三菱電機ギヤードモータ

No. 871 – 0210

GM-J2 シリーズ大型端子箱引込口 コネクタ変更のお知らせ

外観

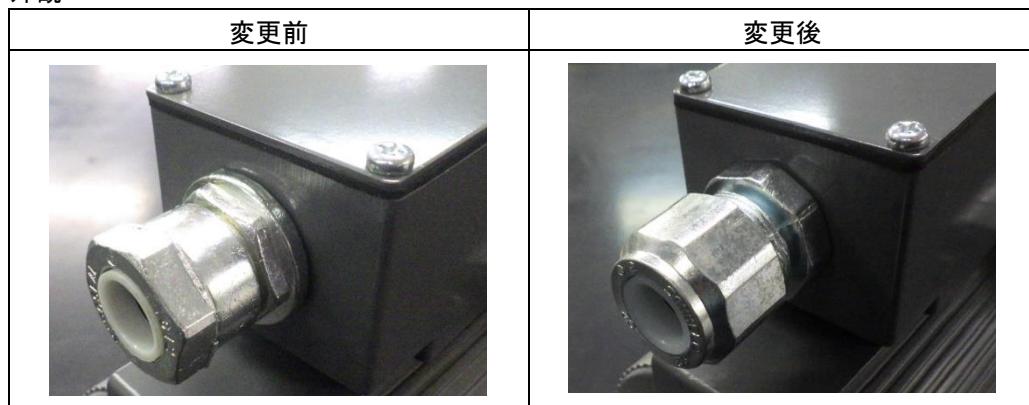
外観と寸法が変更となります。

寸法

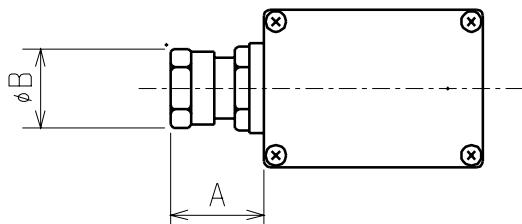
変更前	変更後
A	32mm	35mm
B	27mm	28mm

※コネクタの内径は変更ございません
